# PRÜFBERICHT

zur Vorlage beim Ministerium für Umwelt, Energie, Ernährung und Forsten

Überprüfung der Förderfähigkeit - insbesondere Notwendigkeit und Angemessenheit - der Gewässererneuerung mit integriertem Hochwasserschutz des Rehbaches in der Gemeinde Haßloch

LfU Bericht  
Mainz, Dezember 2016

**Abbildung 3.15:** Flutgraben gemäß den Ausführungen der Projektgegenger (Trassen 7, 3, 4) im Bereich der Pfalzmühle (QD: Drosselabfluss = verbleibender Abfluss im Rehbach, hier:  $1,5 \text{ m}^3/\text{s}$ ).

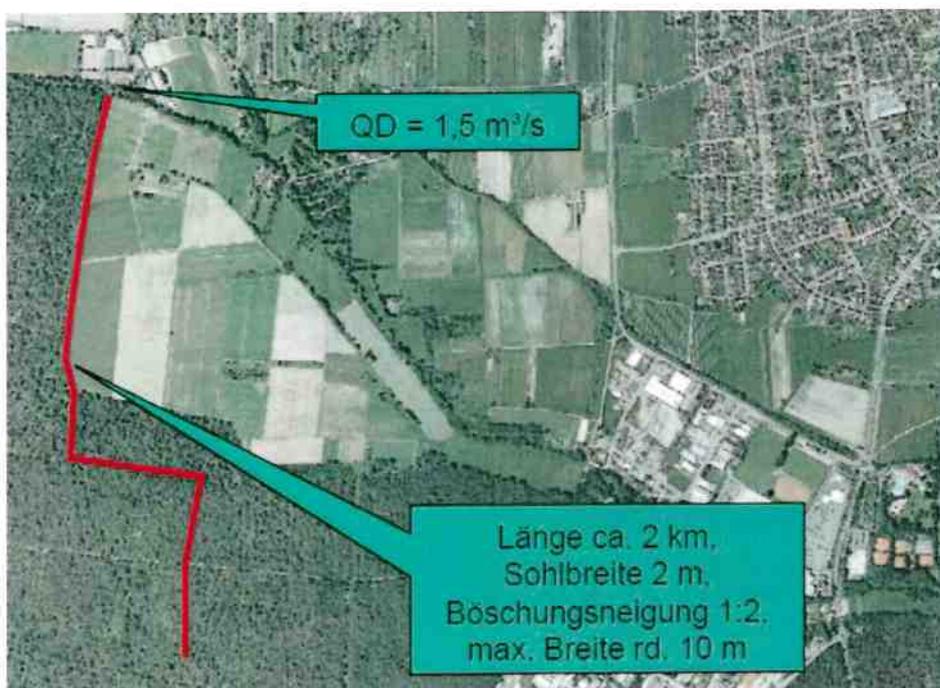
Für die Ausleitung an der Pfalzmühle wurde das Strömungsmodell so modifiziert, dass ein Flutgraben beginnend am Rehbach am westlichen Rand der Pfalzmühle bis zu der Geländesenke nördlich des Gewerbegebiets Lachen-Speyerdorf verläuft. Der Flutgraben nimmt vorhandene Grabenstrukturen auf, d.h. er verläuft zunächst am Waldrand, danach gänzlich im Wald (siehe Abbildung 3.15).

**Abbildung 3.16:** Topografische Situation im Bereich der Trassen 7 und 3 (Distanz- und Höhenangaben [Value] in Meter).

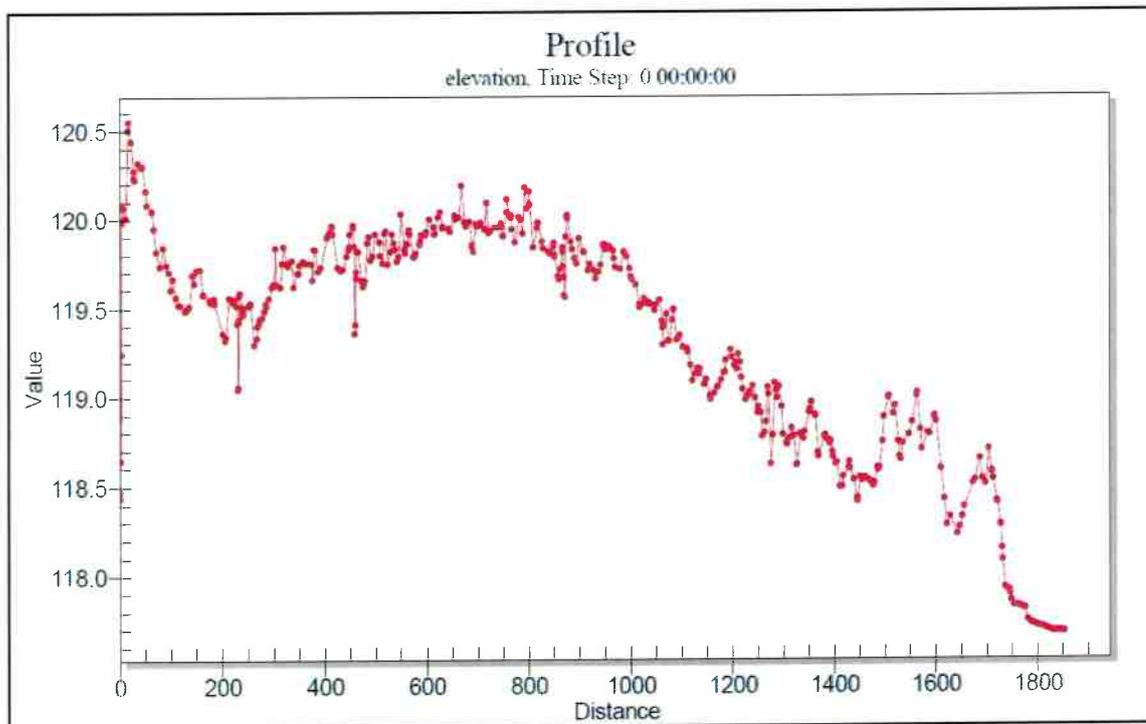
Bei der topografischen Analyse zeigt sich, dass eine Wasserbeschickung zwischen Anfangs- und Endpunkt der neuen Trasse aufgrund eines Geländerrückens ohne eine Geländemodulation nicht möglich ist (Abbildung 3.16).

**Abbildung 3.19:** Konzept der Projektgegner: Anlage eines Flutgrabens unterhalb des Hubertushofes (sinngemäß Trasse 9) mit dem sich ergebenden Strömungsbild bei einem 100-jährlichen Hochwasser.

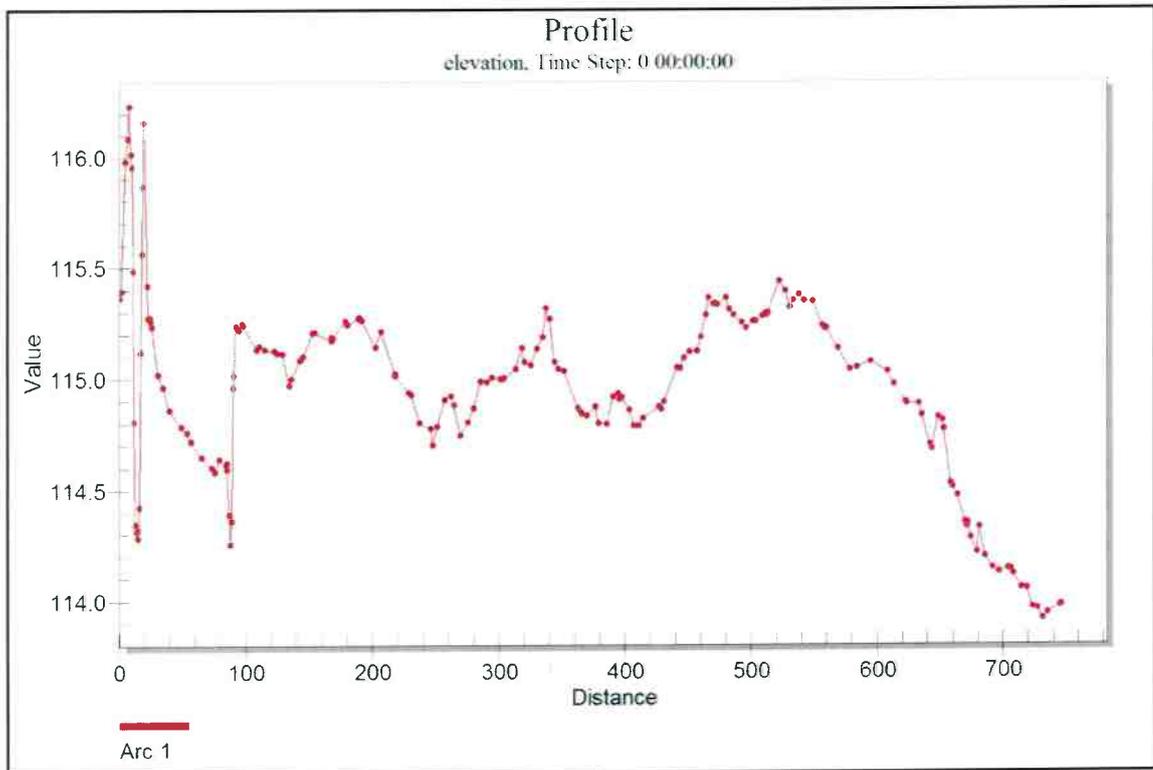
Um einen Teil der hier aufgeführten Eingriffe zu vermeiden, bietet sich stattdessen die Sicherung des Industriegebietes Haßloch-Süd analog zur Variante „H4“ an. In diesem Fall sind unterhalb des Hubertushofs Hochwasserabflüsse zu erwarten, die über das Leistungsvermögen des Rehbaches hinausgehen. Die von den Projektgegnern angeführte Ausleitung 9 (siehe Abb. 3.13) in den südlich gelegenen Mittelwald bietet sich an. Allerdings sollte diese Ausleitung direkt unterhalb des Hubertushofes stattfinden, da ansonsten die Gefahr eines Dammbrechens bis zur Ausleitungsstelle (im Bereich der Sägmühle) einkalkuliert werden muss. Das Ergebnis entsprechender Berechnungen ist in Abbildung 3.19 dargestellt.

Der hochwassermindernde Effekt eines Flutgrabens gemäß Abbildung 3.19 entspricht der Hochwasserschutzwirkung der Rehbachverlegung, allerdings nur für den Bereich nördlich des Rehbaches. Um das Wasser im südlichen Bereich bis in den Urebsengraben zu leiten, bedarf es allerdings eines wesentlich längeren Flutgrabens nach Süden. Dies zeigt sich im Strömungsbild in Abbildung 3.19. Auch bei Anlage eines Flutgrabens vergleichbar mit Trasse 9 der Projektgegner (siehe Abb. 3.13) sind erhebliche bauliche Maßnahmen im Mittelwald, z.B. durch Geländeenivellierung (vgl. Geländeprofil Abb. 3.20), mit entsprechendem finanziellem Aufwand erforderlich. Bei der Umsetzung dieser Variante der Projektgegner würden ein entsprechend langer Flutgraben sowie ggf. Dammbauten in Natura 2000-Gebieten notwendig. Damit ist auch dieser Teil des Konzeptes der Projektgegner mit hohen Kosten und naturschutzfachlichen Eingriffen verbunden, noch dazu sind Bereiche wie die Rennbahn in dieser Variante von Hochwasser erheblich stärker betroffen, als bei der Rehbachverlegung. Nicht einbegriffen sind mögliche Kosten

Abbildung 4.2: Schematische Darstellung der Vorhabensbestandteile bei der Variante der Projektgegner.

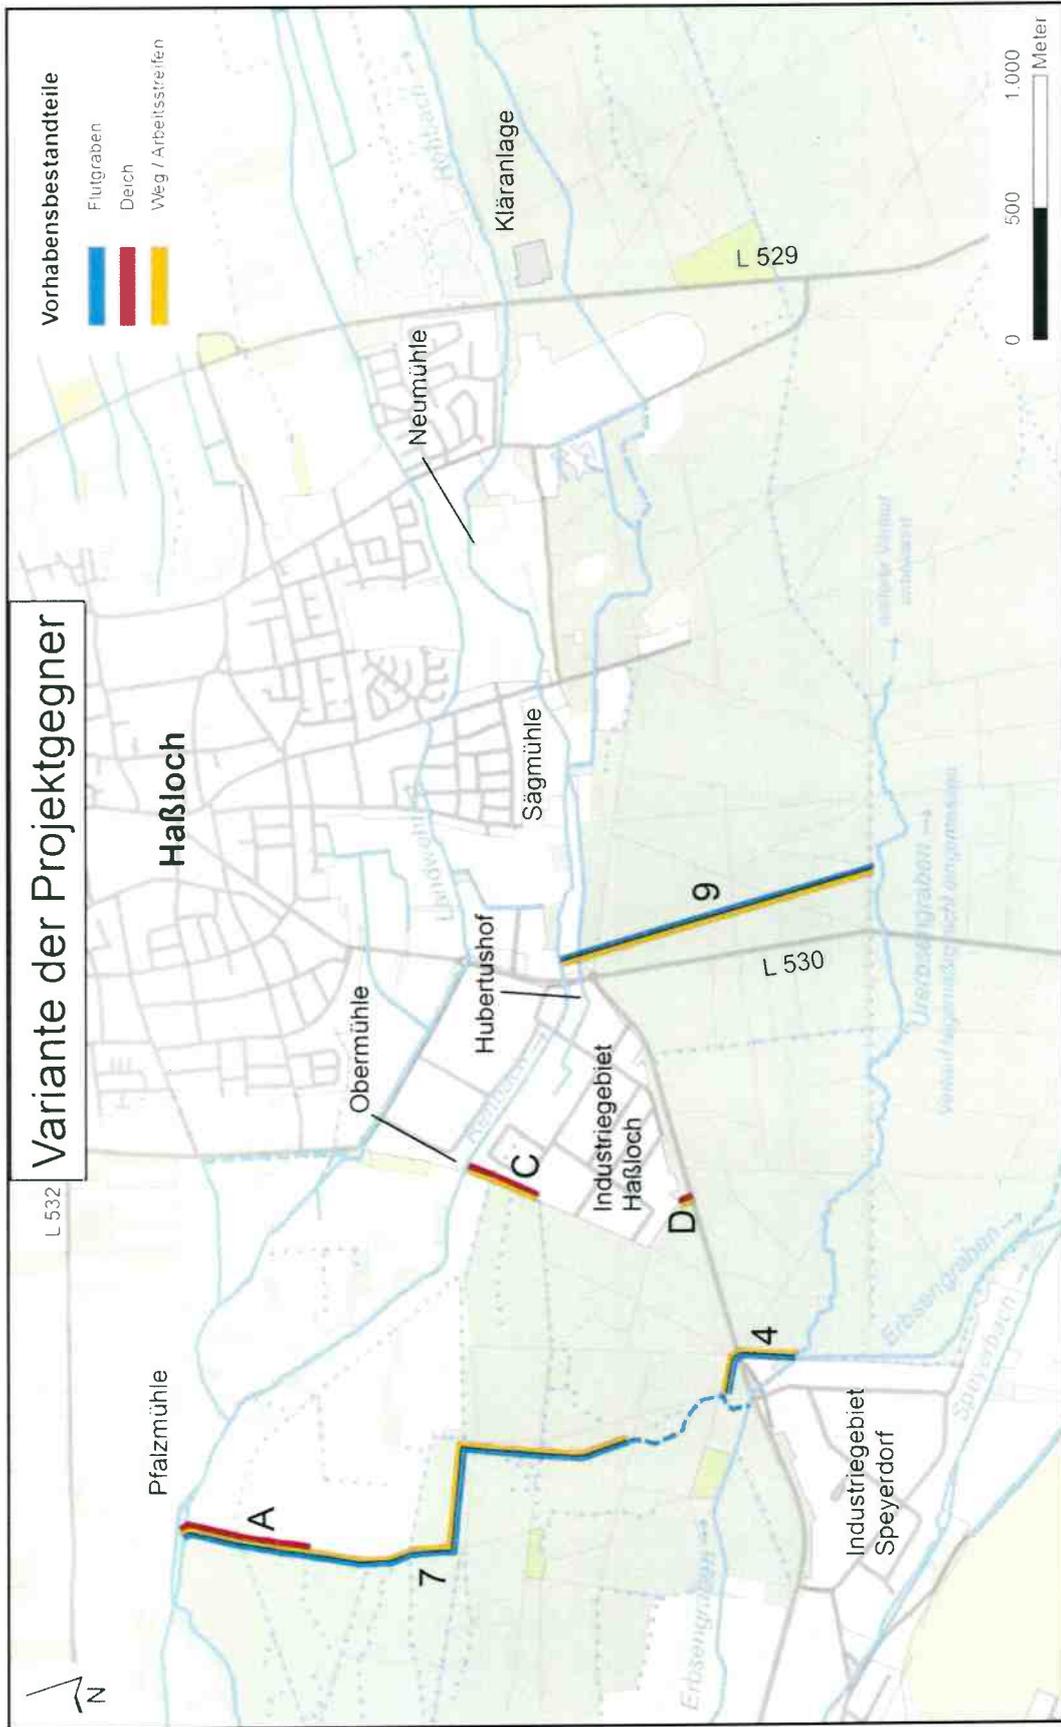
Infolge der aus hochwasserschutztechnischen und topographischen Gründen erforderlichen Anpassungen der Vorschläge (s. o.) ergeben sich für die Variante der Vorhabensgegner demnach die folgenden Vorhabensbestandteile (Abbildung 4.2):
